VISTA RELOCATION REQUIREMENT

FINAL PERMIT PACK UPDATE RELEASE (NOT FOR CONSTRUCTION)
VRIJGAVE DEFINITIEF UPDATE VERGUNNINGSPAKKET
(NIET VOOR BOUW)
20/11/2024

PLOT 2 & 3 - WIJZIGING ZICHTLIJN / PLOT 2 & 3 - VISTA RELOCATION

Sheet Number/Nummer blad:
6A-A-1001-X-PRM

1 ARCHITECTURAL CAMPUS SITE PROPOSED OVERALL VISTA RELOCATION
1 : 2000

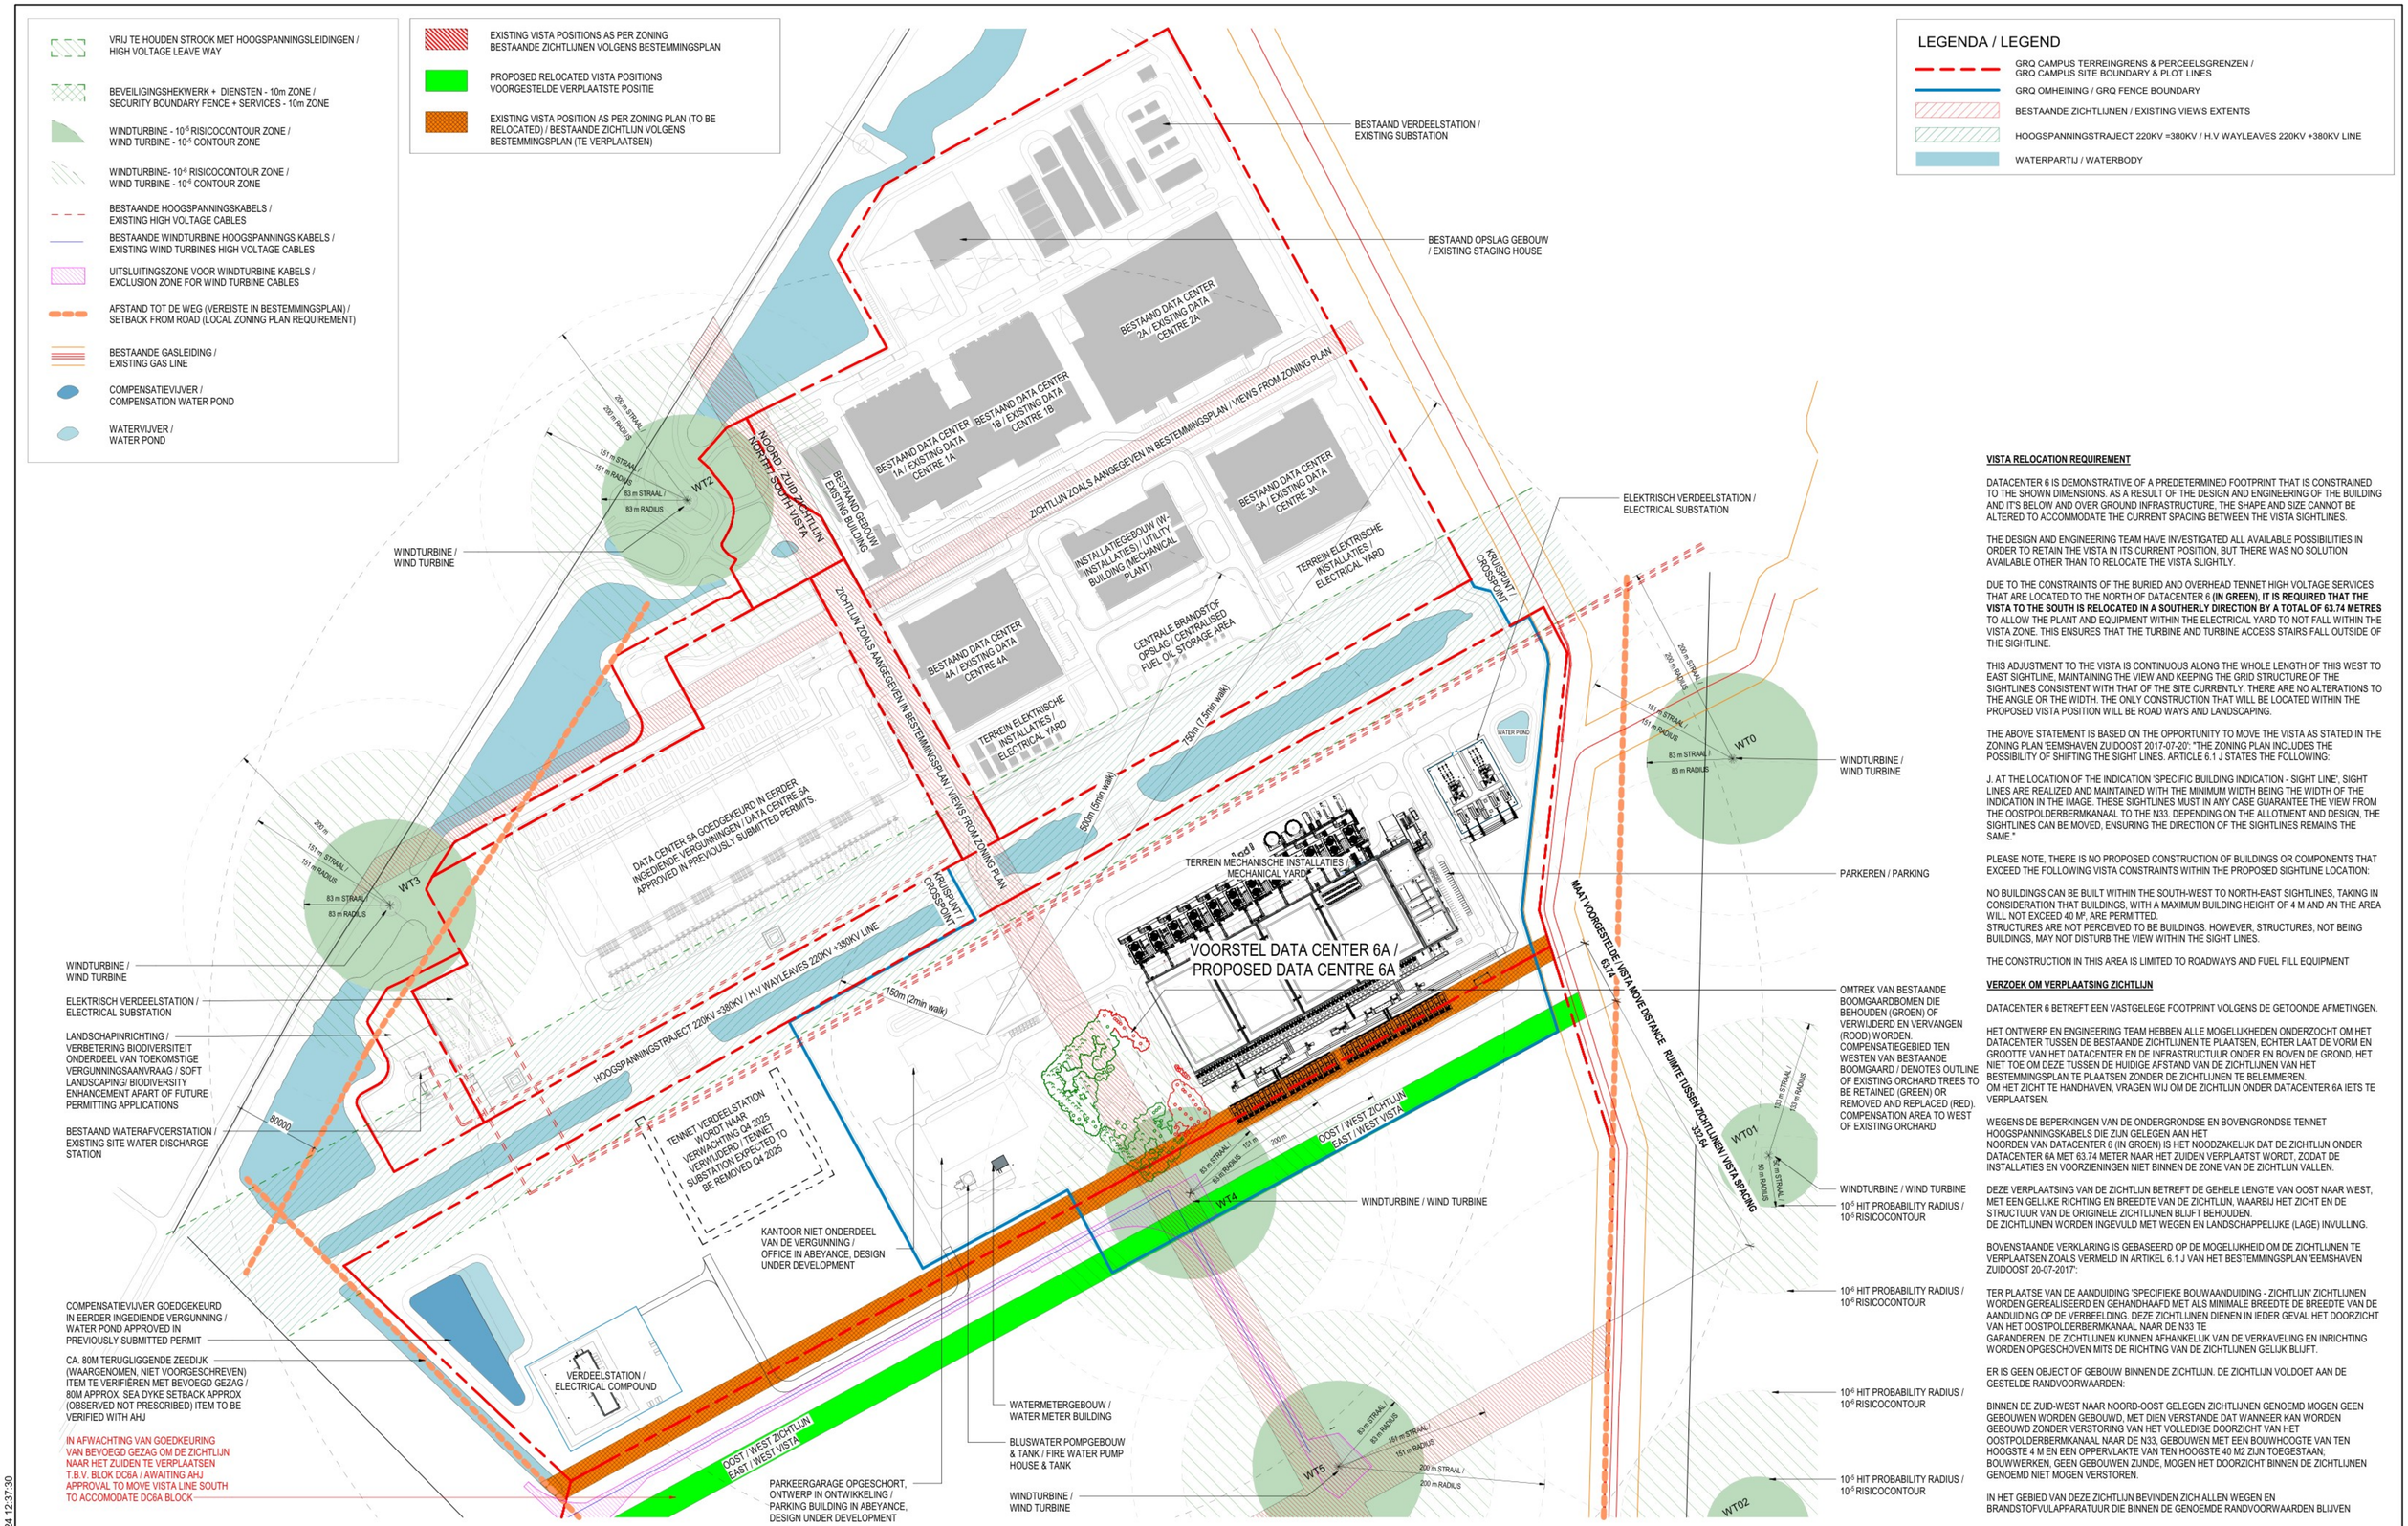
DATACENTER 6 IS DEMONSTRATIVE OF A PREDETERMINED FOOTPRINT THAT IS CONSTRAINED TO THE SHOWN DIMENSIONS. AS A RESULT OF THE DESIGN AND ENGINEERING OF THE BUILDING AND IT'S BELOW AND OVER GROUND INFRASTRUCTURE, THE SHAPE AND SIZE CANNOT BE ALTERED TO ACCOMMODATE THE CURRENT SPACING BETWEEN THE VISTA SIGHTLINES.

THE DESIGN AND ENGINEERING TEAM HAVE INVESTIGATED ALL AVAILABLE POSSIBILITIES IN ORDER TO RETAIN THE VISTA IN ITS CURRENT POSITION, BUT THERE WAS NO SOLUTION AVAILABLE OTHER THAN TO RELOCATE THE VISTA SLIGHTLY.

DUE TO THE CONSTRAINTS OF THE BURIED AND OVERHEAD TENNET HIGH VOLTAGE SERVICES THAT ARE LOCATED TO THE NORTH OF DATACENTER 6 **(IN GREEN), IT IS REQUIRED THAT THE VISTA TO THE SOUTH IS RELOCATED IN A SOUTHERLY DIRECTION BY A TOTAL OF 63.74 METRES** TO ALLOW THE PLANT AND EQUIPMENT WITHIN THE ELECTRICAL YARD TO NOT FALL WITHIN THE VISTA ZONE. THIS ENSURES THAT THE TURBINE AND TURBINE ACCESS STAIRS FALL OUTSIDE OF THE SIGHTLINE.

THIS ADJUSTMENT TO THE VISTA IS CONTINUOUS ALONG THE WHOLE LENGTH OF THIS WEST TO EAST SIGHTLINE, MAINTAINING THE VIEW AND KEEPING THE GRID STRUCTURE OF THE SIGHTLINES CONSISTENT WITH THAT OF THE SITE CURRENTLY. THERE ARE NO ALTERATIONS TO THE ANGLE OR THE WIDTH. THE ONLY CONSTRUCTION THAT WILL BE LOCATED WITHIN THE PROPOSED VISTA POSITION WILL BE ROAD WAYS AND LANDSCAPING.

THE ABOVE STATEMENT IS BASED ON THE OPPORTUNITY TO MOVE THE VISTA AS STATED IN THE ZONING PLAN 'EEMSHAVEN ZUIDOOST 2017-07-20': "THE ZONING PLAN INCLUDES THE POSSIBILITY OF SHIFTING THE SIGHT LINES. ARTICLE 6.1 J STATES THE FOLLOWING:

J. AT THE LOCATION OF THE INDICATION 'SPECIFIC BUILDING INDICATION - SIGHT LINE', SIGHT LINES ARE REALIZED AND MAINTAINED WITH THE MINIMUM WIDTH BEING THE WIDTH OF THE INDICATION IN THE IMAGE. THESE SIGHTLINES MUST IN ANY CASE GUARANTEE THE VIEW FROM THE OOSTPOLDERBERMKANAAL TO THE N33. DEPENDING ON THE ALLOTMENT AND DESIGN, THE SIGHTLINES CAN BE MOVED, ENSURING THE DIRECTION OF THE SIGHTLINES REMAINS THE SAME."

PLEASE NOTE, THERE IS NO PROPOSED CONSTRUCTION OF BUILDINGS OR COMPONENTS THAT EXCEED THE FOLLOWING VISTA CONSTRAINTS WITHIN THE PROPOSED SIGHTLINE LOCATION:

NO BUILDINGS CAN BE BUILT WITHIN THE SOUTH-WEST TO NORTH-EAST SIGHTLINES, TAKING IN CONSIDERATION THAT BUILDINGS, WITH A MAXIMUM BUILDING HEIGHT OF 4 M AND AN THE AREA WILL NOT EXCEED 40 M², ARE PERMITTED.
STRUCTURES ARE NOT PERCEIVED TO BE BUILDINGS. HOWEVER, STRUCTURES, NOT BEING BUILDINGS, MAY NOT DISTURB THE VIEW WITHIN THE SIGHT LINES.

THE CONSTRUCTION IN THIS AREA IS LIMITED TO ROADWAYS AND FUEL FILL EQUIPMENT
